BOLETÍN AMBIENTAL - RESOLUCIONES VERTIMIENTOS CRQ JULIO DE 2022

"POR MEDIO DEL CUAL SE OTORGA UN PERMISO DE VERTIMIENTO DE AGUAS RESIDUALES DOMÉSTICAS PARA UNA VIVIENDA CAMPESTRE CONSTRUIDA ÚNICA Y EXCLUSIVAMENTE Y SE ADOPTAN OTRAS DISPOSICIONES"

RESOLUCIÓN No. 2391 DE 2022

Imagen 1. Diagrama del sistema de tratamiento de aguas residuales domésticas

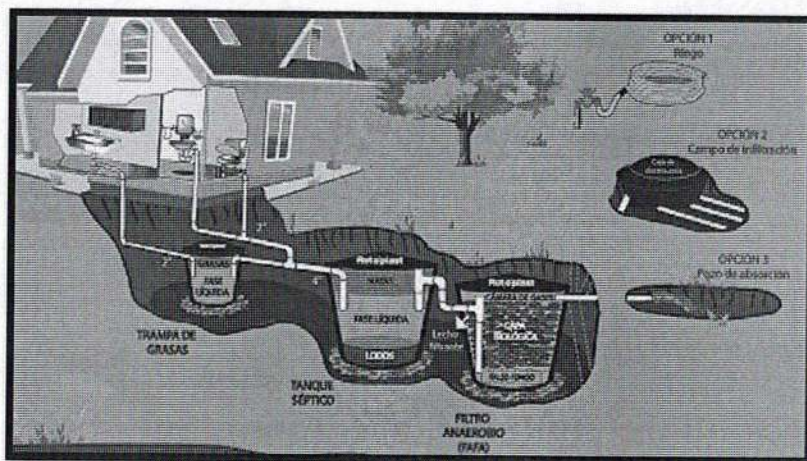
Según las memorias técnicas de diseño y planos, las aguas residuales domésticas (ARD) generadas en el predio se conducen a un Sistema de Tratamiento de Aguas Residuales Domésticas (STARD) de tipo convencional, compuesto por Trampa de Grasas, Tanque Séptico, Filtro Anaerobio de Flujo Ascendente (FAFA) y, como sistema de disposición final, un Pozo de Absorción.

Disposición Final de Efluente: Para la disposición final de las aguas tratadas, se propone la construcción de un (1) Pozo de Absorción de 1.50 metros de diámetro y 3.00 metro de profundidad útil. En el ensayo de infiltración realizado en el predio, se obtuvo una tasa de percolación promedio de 15.19 min/in.

*Como resultado de la evaluación técnica de la documentación contenida en el expediente **04547-22** y de lo encontrado en la mencionada visita técnica, **se considera viable técnicamente la propuesta del sistema de tratamiento planteada como solución de saneamiento de las Aguas Residuales Domésticas** generadas en el predio LOTE DE TERRENO #3 ubicado en la vereda PLATANILLAL del municipio de MONTENEGRO, QUINDIO, con matrícula inmobiliaria No. 280-139196 y ficha catastral No. 63470000100090331000. Lo anterior teniendo como base la capacidad de las unidades del STARD propuesto para el predio, para lo cual **la contribución de aguas residuales debe ser generada hasta por cinco (5) contribuyentes permanentes**, y demás aspectos aquí mencionados. Sin embargo, el otorgamiento del permiso está sujeto a la evaluación jurídica integral de la documentación, al análisis de compatibilidad de uso del suelo y los demás que el profesional asignado determine.*

Imagen 1. Sistema de Tratamiento de Aguas Residuales Domésticas

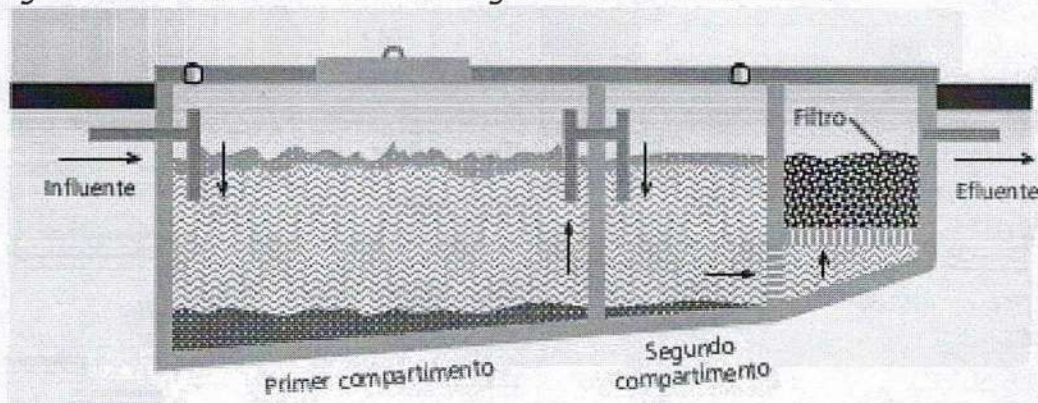
Actualmente en el predio se está construyendo una vivienda de un piso, el sistema ya se encuentra construido, pero le hace falta modificaciones menores.

Disposición final del efluente: Como disposición final de las aguas residuales domésticas tratadas se opta por un Pozo de absorción, el cual se diseñó de acuerdo a las condiciones y resultados obtenidos en el ensayo de percolación. La tasa de percolación obtenida a partir de los ensayos realizados en el sitio es de 16.42min/pulgada, de absorción lenta, tipo de suelo franco arcilloso. Se utiliza método de diseño "Diseño Pozo de absorción para agua residual – Revista EPM". Parta un área de 12.25 m² Se diseña un Pozo de absorción 3m de altura útil y 2 m de diámetro.

Imagen 1. Esquema corte de Tanque Séptico y FAFA.

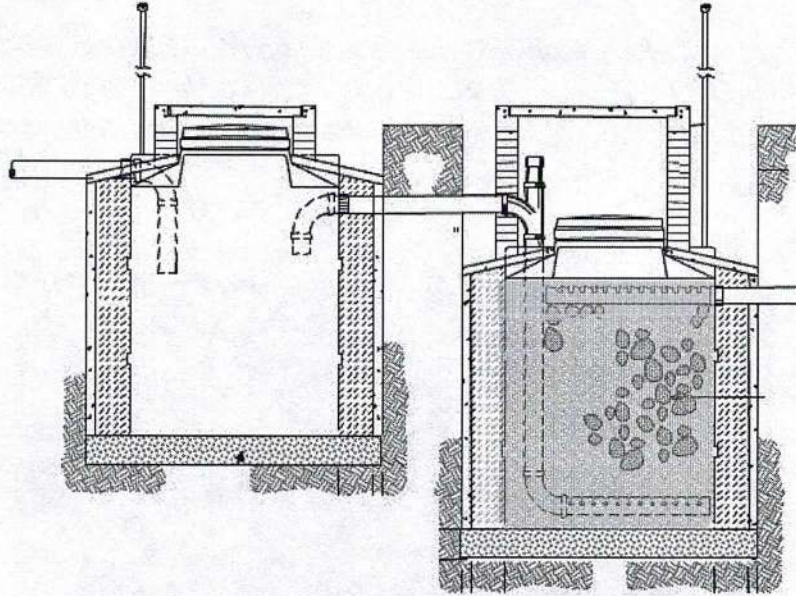
Tanque séptico: En memoria de cálculo y planos se muestra que el tanque séptico posee un volumen útil de 2400 litros, según memorias con dimensiones de 1.2 metros de altura útil, 1 metros de ancho y 2 metros de longitud, para un volumen de 3800 litros.

Disposición final del efluente: Como disposición final de las aguas residuales domésticas se tenía un pozo de absorción dimensionado solo para 4 personas con medidas de diámetro 1.5m y altura de 2m, por lo que se complementó y construyó un campo de infiltración con dos ramales de 30 m de longitud. La tasa de percolación obtenida a partir de los ensayos realizados en el sitio es de 18 min/pulgada, de absorción lenta, Se obtiene un área de absorción de 43.33 M².

Imagen 1. Diagrama del sistema de tratamiento de aguas residuales domésticas

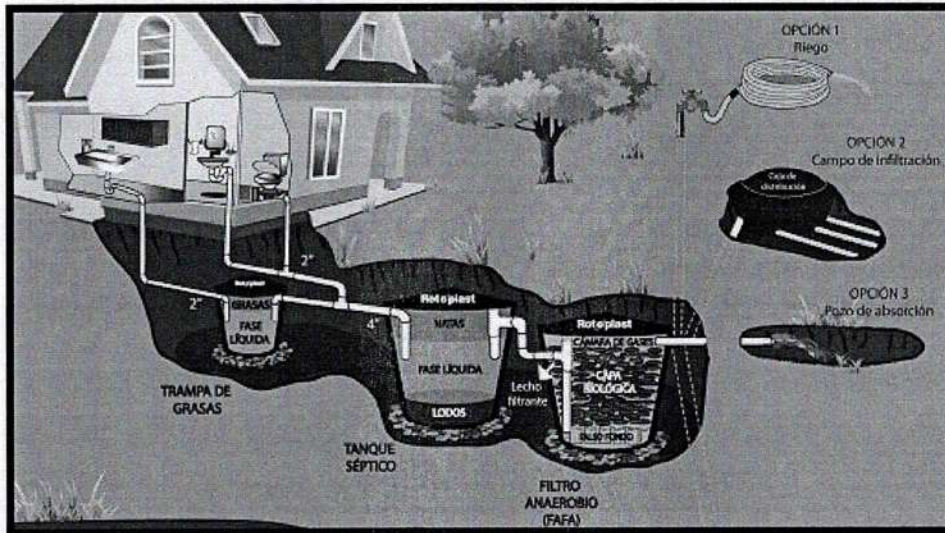
Disposición final del efluente: Para la disposición final de las aguas tratadas, se propone la construcción de un Pozo de Absorción de 1.48 metros de diámetro y 2.70 metros de profundidad. En el ensayo de infiltración realizado en el predio, se obtuvo una tasa de percolación promedio de 9.53 min/in. **No se cumple el artículo 178 de la Resolución 0330 del 08 de junio de 2017, donde se establece que el diámetro mínimo de los Pozos de Absorción debe ser de 1.50 metros.**

Imagen 4. Distancia del punto de vertimiento al nacimiento adyacente más cercano

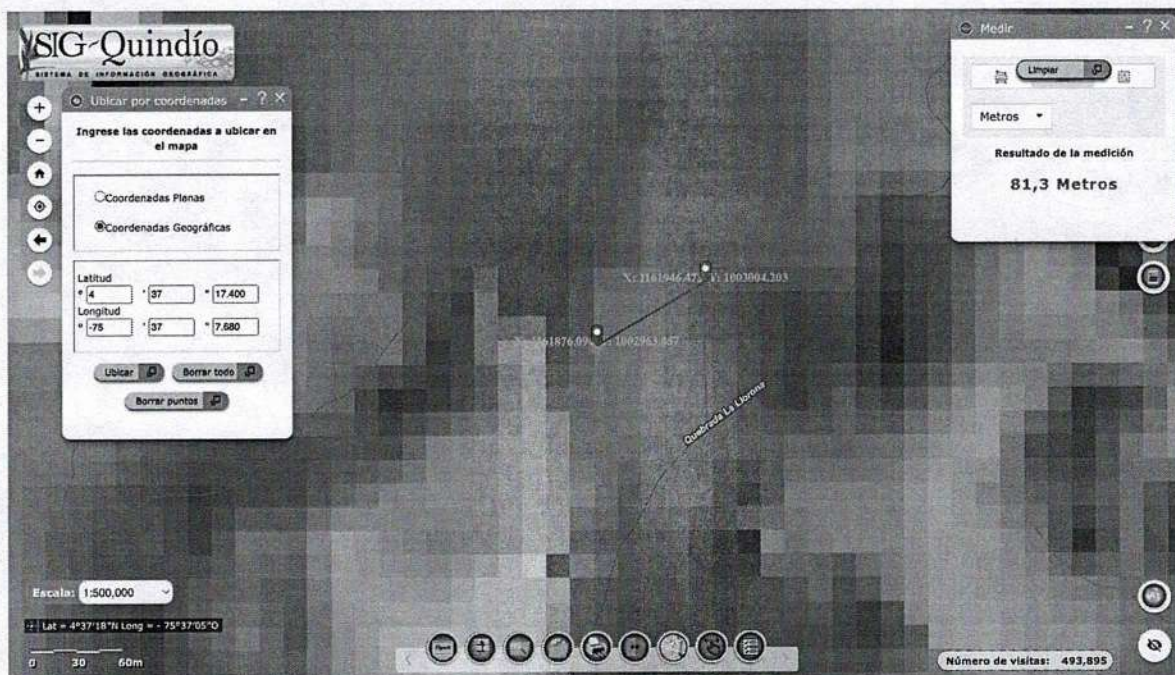
Se debe tener en cuenta lo estipulado en el artículo 2.2.1.1.18.2 del Decreto 1076 de 2015, en el cual se establece una franja de protección para nacimientos de 100 metros a la redonda y para fuentes hídricas, sean permanentes o no, de 30 metros. Esto a cada lado y paralelo a las líneas de mareas máximas establecidas en los últimos 50 años. Dicho lo anterior, se observó en el SIG Quindío que **el punto de descarga se encuentra localizado a menos de cien metros del nacimiento adyacente más cercano (ver Imagen 4), razón por la cual se deberá verificar en campo el cumplimiento de la normatividad mencionada.**

Figure 1: Modelo del sistema propuesto.

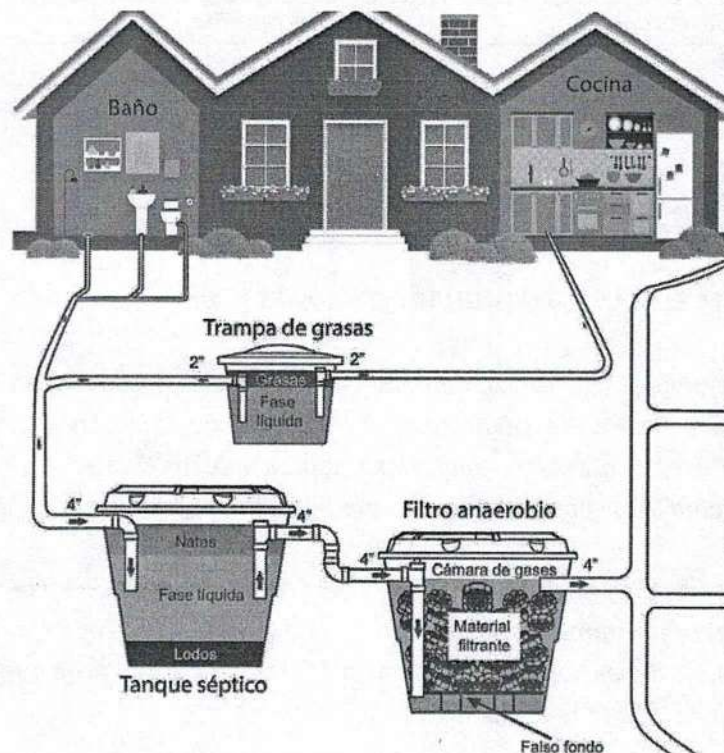
Disposición final del efluente: Como disposición final de las aguas residuales domésticas a tratar se opta por la infiltración al suelo mediante un pozo de absorción para la vivienda caseros y campo de infiltración para la vivienda principal. La tasa de percolación obtenida a partir del ensayo realizado en el predio es de 8 min/pulgada. A partir de esto se dimensiona un pozo de absorción de 1.5 m de diámetro y 2 metros de profundidad y campo de infiltración de 30m de largo, para un área efectiva de infiltración de 42 m².
